# Karttapalautekyselyn yhteenvetoraportti

**Pirkkala–Linnainmaa-raitiotien Tampereen  
osuuden katusuunnitelmat**

**5.4.2024**

**Tampereen  
Ratikka**

### Kommentit koskien moottoriajoneuvoliikennettä

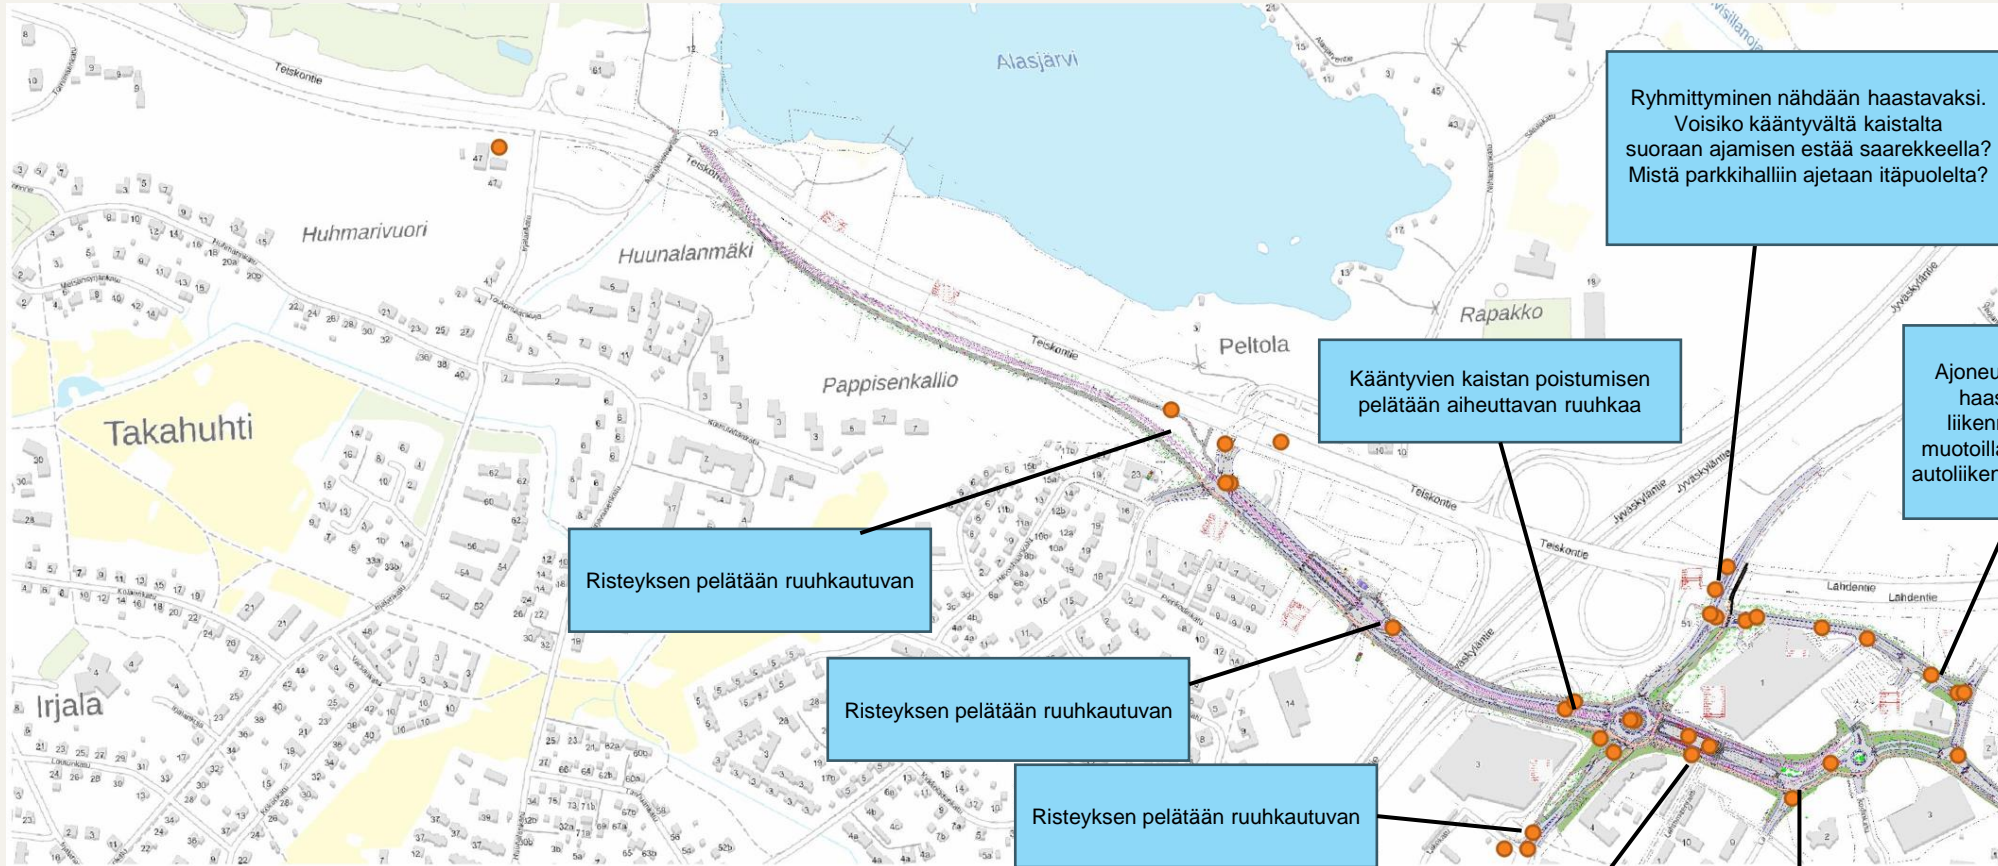
- Linnainmaan ratahaaran moottoriajoneuvoliikenteen kommentit koskivat pääsääntöisesti:
  - Ruuhkautuvia risteyksiä
  - Ryhmittymiseen liittyviä haasteita
  - Poistuvaa tonttiliittymää

Ryhmittymisen nähdään haastavaksi. Voisiko kääntyvältä kaistalta suoraan ajamisen estää saarekkeella? Mistä parkkihalliin ajetaan itäpuolelta?

Kääntyvien kaistan poistumisen pelätään aiheuttavan ruuhkaa

Ajoneuvoliikenteen ryhmittymisen haastavaa talvella. Kaivattiin liikennevaloja. Voisiko liittymän muotoilla niin, että pääsuunta ohjaisi autoliikenteen kohti uutta ajoyhteyttä?

Risteyksen pelätään ruuhkautuvan

Risteyksen pelätään ruuhkautuvan

Risteyksen pelätään ruuhkautuvan

Poistuva tonttiliittymä herättää huolta.

Valo-ohjauksen pelätään ruuhkautuvan katuosuuden liikenneympyrälle saakka.

### Kommentit koskien joukkoliikennettä

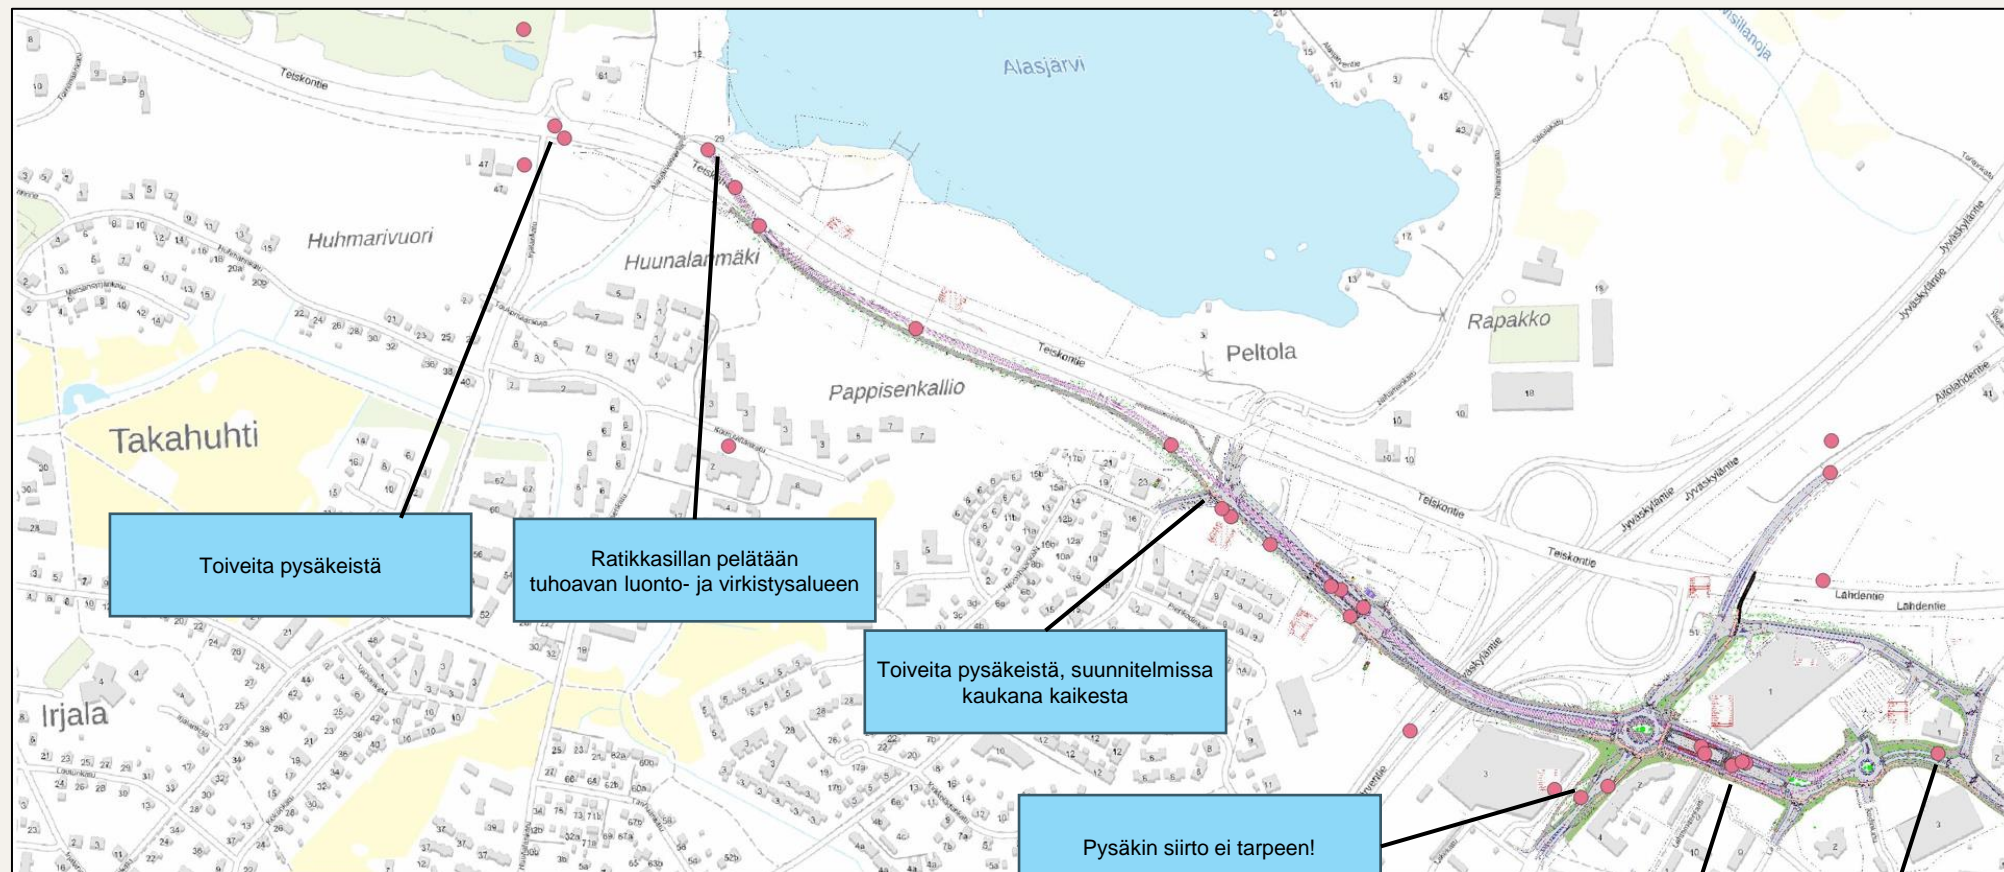
- Linnainmaan ratahaaran moottoriajoneuvoliikenteen kommentit koskivat pääsääntöisesti:
  - Pysäkkitoiveita
  - Vaihtojen sujuvuutta ja turvallisuutta
  - Raitiotien vaikutuksia luontoon ja virkistykseen

Toiveita pysäkeistä

Ratikkasillan pelätään tuhoavan luonto- ja virkistysalueen

Toiveita pysäkeistä, suunnitelmassa kaukana kaikesta

Pysäkin siirto ei tarpeen!

Miten varmistetaan sujuva vaihtoyhteys? Miten varmistetaan turvallisuus ja sujuvuus, kun kyseessä sekaliikennekatu?

Hyvä, että toinen pysäkkipari poistetaan. Nopeuttaa liikennettä.

## 3.3 Hatanpään valtatie Kommentit koskien moottoriajoneuvoliikennettä

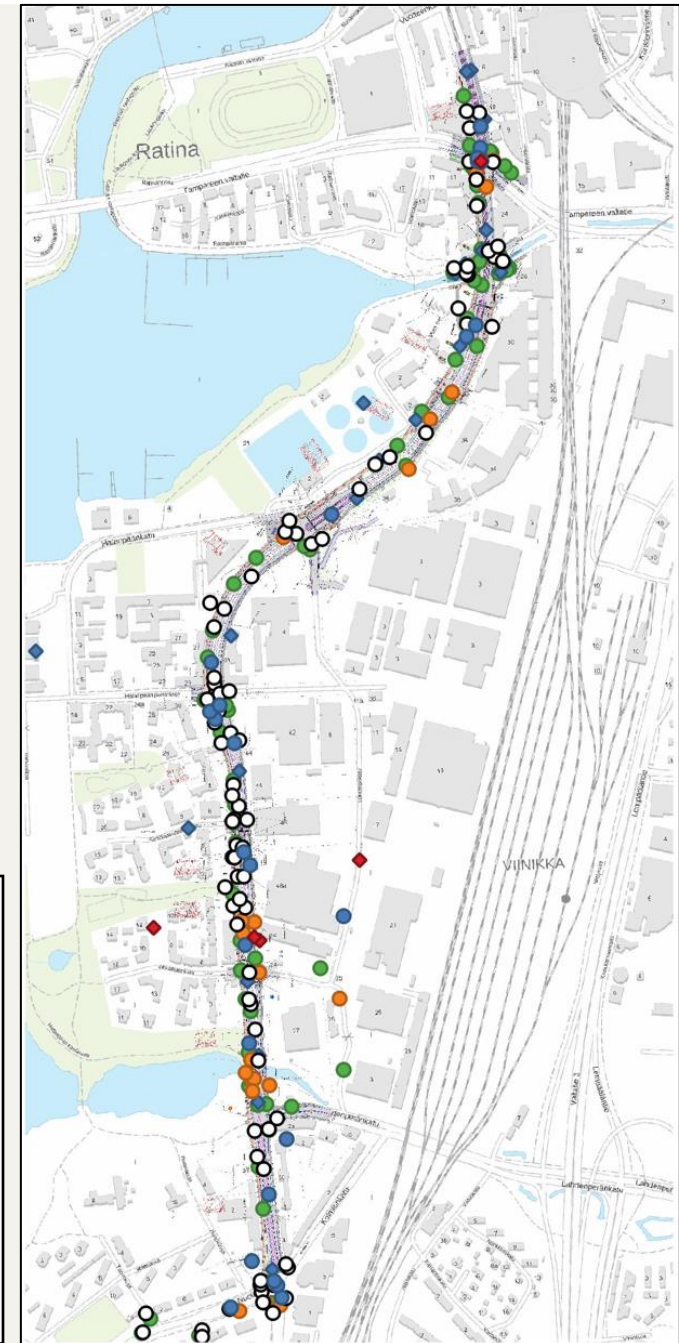
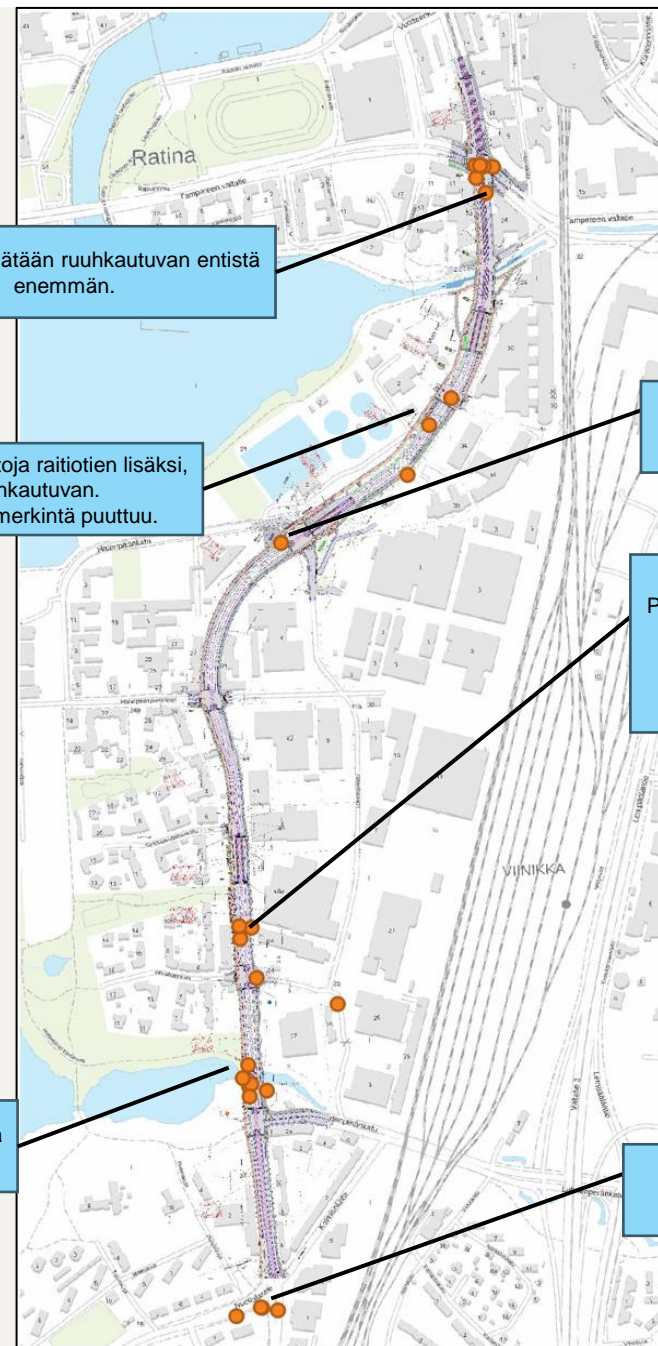
- Hatanpään valtatie rataosuuden moottoriajoneuvoliikenteen kommentit koskivat pääsääntöisesti:
  - Liikenteen ruuhkautumiseen
  - Kääntyvien kaistojen vähyyteen

Liikenteen pelätään ruuhkautuvan entistä enemmän.

Onko tulossa linja-autoja raitiotien lisäksi, pelätään ruuhkautuvan. Suuntaisliittymän merkintä puuttuu.

Liikenteen pelätään ruuhkautuvan

Pelko, että autoilla oikaistaan pysäkkialueen läpi. Kääntymiskaista turhan pitkä suhteessa nykyisiin liikennemääriin.

Liikenteen pelätään ruuhkautuvan entistä enemmän.

Liikenteen pelätään ruuhkautuvan

## Yleiset kommentit

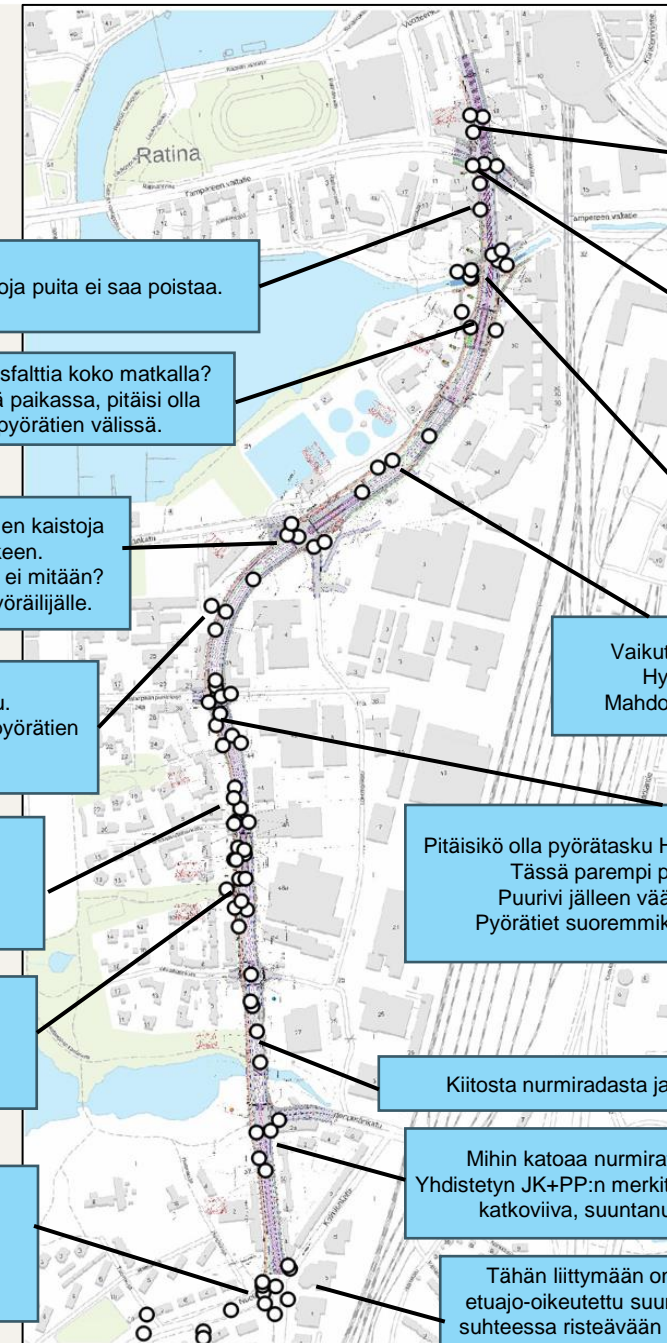
- Hatanpään valtatie rataosuuden yleiset kommentit koskivat pääsääntöisesti:

- Nurmirataa ja puustoa
- Poistuvaa siltaa
- Pyöräliikenteen ratkaisuja
- Pysäkkien sijainteja

Hienoja vanhoja puita ei saa poistaa.

Miksei punaista asfalttia koko matkalla?  
Puurivi väärässä paikassa, pitäisi olla ajoradan ja pyörätien välissä.

Hyvä, että poistettu kääntyvien kaistoja yleissuunnitelmien jälkeen.  
Outo paikka pysäkille, täällä ei mitään?  
Hyvä, että on odotustilaa pyöräilijälle.

Harmi, että puurivi poistuu.  
Puurivin pitäisi olla ajoradan ja pyörätien välissä.

Mitä enemmän puita, sen parempi.  
Puurivi väärässä paikassa.  
Nykyaikainen ylijatkettu jk+pp olisi turvallisempi.

Toiveita, että puut säilyisivät.  
Väärä paikka pysäkille.  
Puurivi väärässä paikassa.  
Tarvitaan pyöräpysäköintiä.

Parempi kuin nykyinen järjestely!  
Pysäkille kaide pyörätien väliin.  
Tarvitaan kaksi kaistaa autoille, muuten liikenne puuroutuu.  
Pyörätie leveämmäksi jos on tilaa?

Miksi täältä poistetaan puut?  
Kääntöraiteen paikka huono.

Puuttuu suunnitteluohjeen mukainen erotusalue (0,75 m) ajoradan ja pyörätien välistä.  
Miksi on välisaarekkeet?  
Tämä kohta hidastaa raitiotien matka-aikaa.

Siltaa ei saa poistaa.  
Miksi suoja-atie poistettu?  
Onko Jokikadun pohjoispuolella jatkossakin pelkkä jalkakäytävä?

Vaikuttaa hyvältä ja turvalliselta.  
Hyvä, kun paljon vihreää!  
Mahdollisuus leventää pyörätietä.

Pitäisikö olla pyörätasku Hatanpään puistokujalta?  
Tässä parempi paikka pysäkille.  
Puurivi jälleen väärässä paikassa.  
Pyörätiet suuremmiksi, ei turhia mutkia!

Kiitosta nurmiradasta ja puista

Mihin katoaa nurmirata ja puut?  
Yhdistetyn JK+PP:n merkitseminen oikein, katkoviiva, suuntanuolet jne..

Tähän liittymään on merkitty kääntyvä etuajo-oikeutettu suunta, eikö se ole laitton suhteessa risteävään pyörätiehen samassa tasossa?

- Poliisiaseman kohdalla suojatie on muutettu ylityspaikaksi.
- Tampereen valtatie ja Hatanpään valtatie risteyksen koilliskulmassa pyöräväylän eroteltua osuutta pidennetty ja asfaltti muutettu punaiseksi.

- Tasauksia on muokattu niin, että nykyinen Viinikanojan ylittävä jalankulun silta pystytään säilyttämään Hatanpään valtatie länsipuolella.
- Jokikadun ylittävä suojatie on korjattu niin, että se on myös pyörätien jatke.

- Viinikanlahden pysäkin kohdalla Hatanpään valtatie länsipuolen jk+pp-reitiltä tulee yhteys Viinikanojan varren jk+pp:lle.
- Länsireunassa sijaitsevaa pyörätietä on levennetty 3,5 metriin Viinikanlahden sillalle saakka.

- Länsireunassa Hatanpään koulun kohdan pyörätietä on levennetty 3,5 metriin jyrkän mäen kohdalla.
- Pyöräily-yhteys Valimokadulta pohjoiseen Hatanpään valtatielle lisätty.

- Pyöräilyn järjestelyjä selkiytetty myös useissa muissa kohdissa.
- Vihilahdenkadun kohdalle on lisätty puustoa jalkakäytävän ja tontin väliin.
- Kääntymiskaistaa Hatanpään valtatieltä vasemmalle Lahdenperänskadulle on pidennetty.

### Yleiset kommentit

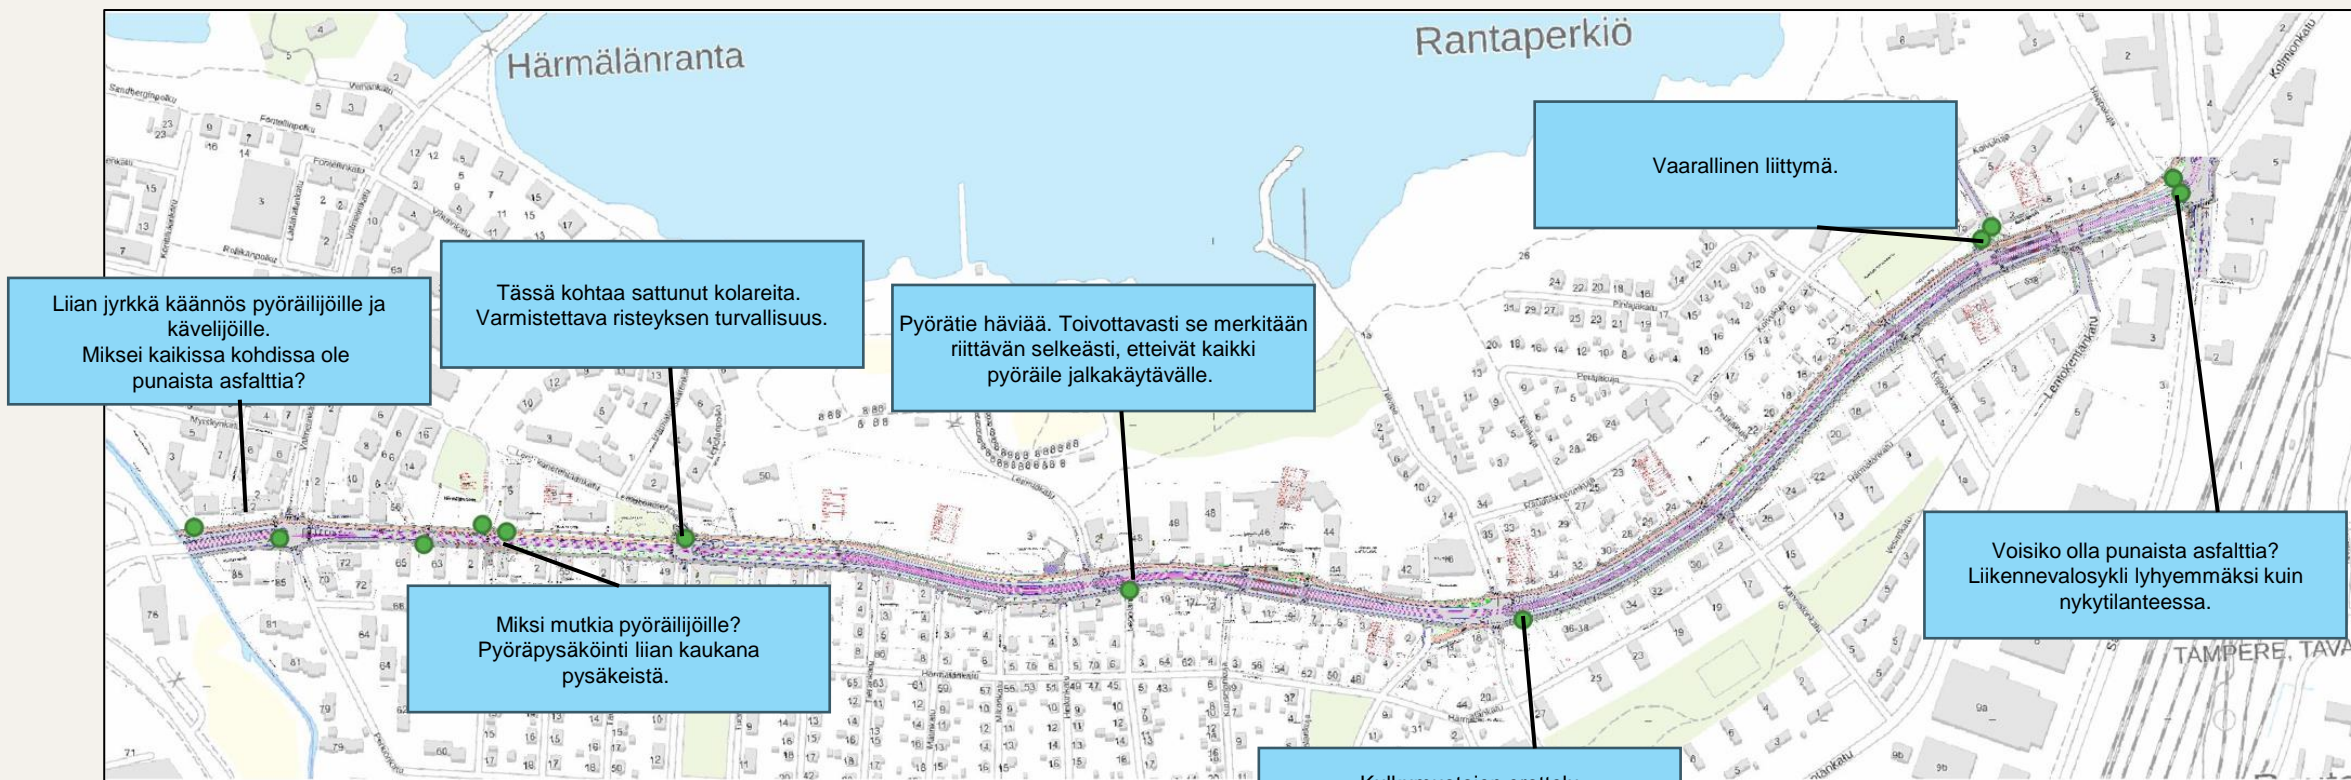
- Nuolialantien rataosuuden yleiset kommentit koskivat pääsääntöisesti:
  - Pysäkkien vähäistä määrää
  - Pysäkkitoiveita
  - Nurmirataa ja katupuita
  - Risteysjärjestelyjen toimivuutta

Pysäkkitoiveita.  
Ruuhkautuuko risteys?  
Miksi vain kolme pysäkkiä  
Nuolialantiellä?  
Hyvä, että suojatiet kaikilla puolilla.  
Pyörien siirtyminen yhdistetyltä ajoradalle  
pitäisi toteuttaa selkeämmin.

Nykyisellään turhan parkkipaikan voisi  
poistaa rakennustyön yhteydessä.  
Nurmirtaa koko osuudelle.  
Pysäkkitoive.

Eteläpuolen jk+pp muuttuu yhtäkkiä  
jalkakäytäväksi. Miten varmistetaan,  
että pyöräilijät vaihtavat puolta, kun  
mikään ei visuaalisesti muutu?

Toive lisäpysäkestä.  
Toive nurmiradasta.

Hankesuunnitelmavaiheen risteys-  
järjestely oli parempi.  
Hankesuunnitelman mukainen jalkakäytävä  
puuttuu kokonaan.

Hyvä reitti raitiovaunulle.  
Miksei koko rata ole nurmirataa?

Onnistunut paikka pysäkille.  
Nuolijantie 8 pelastustie tukittu.  
Pyörätie voisi liittyä ajorataan  
vasta tässä.

Nurmirtaa ja katupuuta.  
Hidasteita suojateiden eteen.  
Ei valoja suojateille.  
Madallettu reunakivi pyörätielle liittymiseksi.

Hidaste ajoradalle.  
Pysäkkitoive.  
Toimisiko kiertoliittymä?

Pysäkit liian kaukana asutuksesta.

Toive nurmiradasta ja katupuista.  
Eteläpuolelle toivotaan yhdistettyä jk+pp.  
Pyörätien mutkaa pitäisi suoristaa.

Pysäkkitoiveita. Suojatie molemmille puolille.
